高浜発電所第1, 2号機審査資料	
資料番号	2-1 改6
提出年月日	2023年6月30日

申請書記載内容に関する補足説明

本書は、2022年12月23日に申請した設計及び工事計画認可申請書、及び2023年6月13日に申請した補正申請書の記載内容について補足するものである。

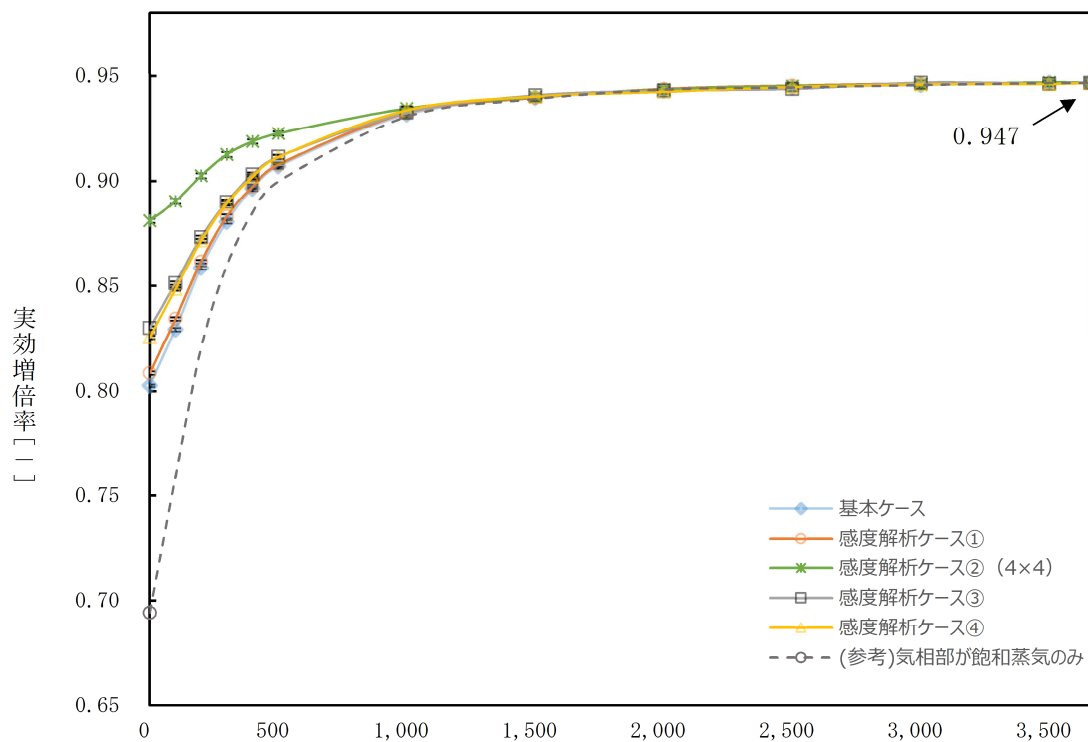
なお、計算コードに基づく不確定性については、今回の適用範囲である冠水から水位200mmの範囲において、実効増倍率への気相部の寄与が大きくなる、低水位時相当のEALFの結果を計算コードの不確定性の算出に加えた場合においても、平均誤差 δk 及び計算コードの不確かさ ϵ_c に影響がないことから、低水位状態において適用した場合においても不確定性の評価結果は変わらず、水位によらず一定の値を評価に用いることは妥当である。

また、製作公差に基づく不確定性について、実効増倍率がほぼ横ばいである冠水状態から水位1000mm程度までを冠水時の不確定性で評価することについては、その範囲の実効増倍率への寄与については液相部が支配的であり、その場合は、不確定性についても液相部の評価結果に依存し、気相部に起因する変動はわずかであるため、この範囲においてはどの不確定性を用いて評価しても同じであり、今回の評価においては不確定性を含まない実効増倍率が最大となる冠水時の不確定性を代表として評価に用いることは妥当である。

また、さらに水位が低下した状態においては、水位の低下に伴い実効増倍率が単調に減少し、中性子最適減速状態が発現せず、さらに未臨界性の判定基準となる実効増倍率0.98に対して、不確定性を考慮していない実効増倍率が約0.90以下と十分に小さいことから、改めて不確定性を評価することは不要と判断している。

第6図 各ケース実効増倍率評価結果*

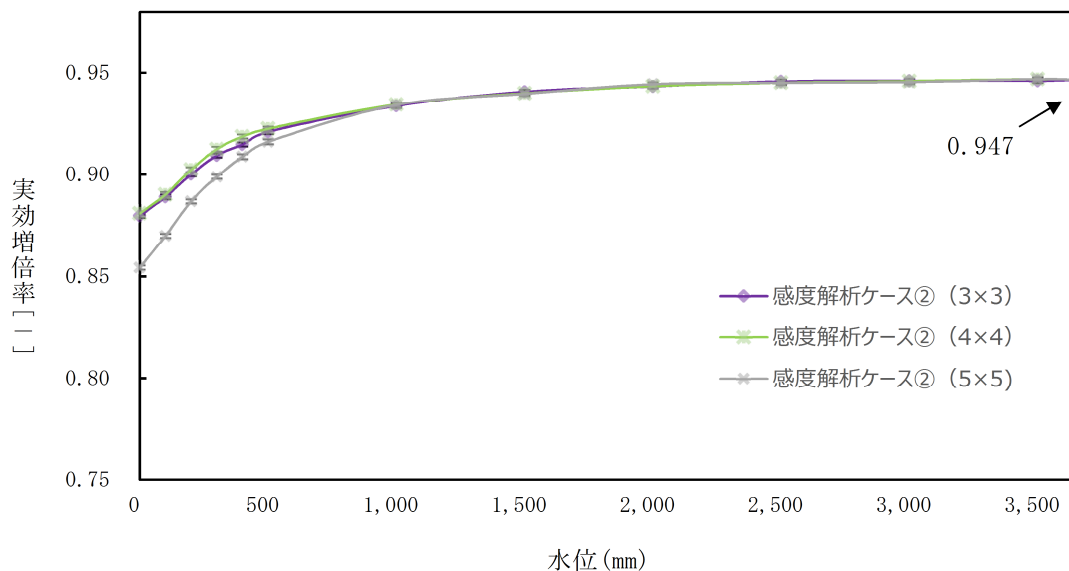
今回、塩素を考慮しない体系にて評価を実施し、その結果を申請書へ反映する。主な反映箇所は以下のとおり。(別紙8参照)

- ・ 評価条件及び実効増倍率評価結果を示した図表
- ・ 妥当性確認に用いたベンチマーク解析ケース
- ・ 不確定性評価

未臨界性評価結果を第4表に示す。第6図のとおり、基本ケース及び感度解析ケースの全ケースにおいて、純水冠水状態から液相部高さ（水位）の低下に伴い実効増倍率は減少し、純水冠水状態において最大0.947となった。これに不確定性0.0115を考慮しても実効増倍率は0.959であり、実効増倍率0.98以下を満足している。
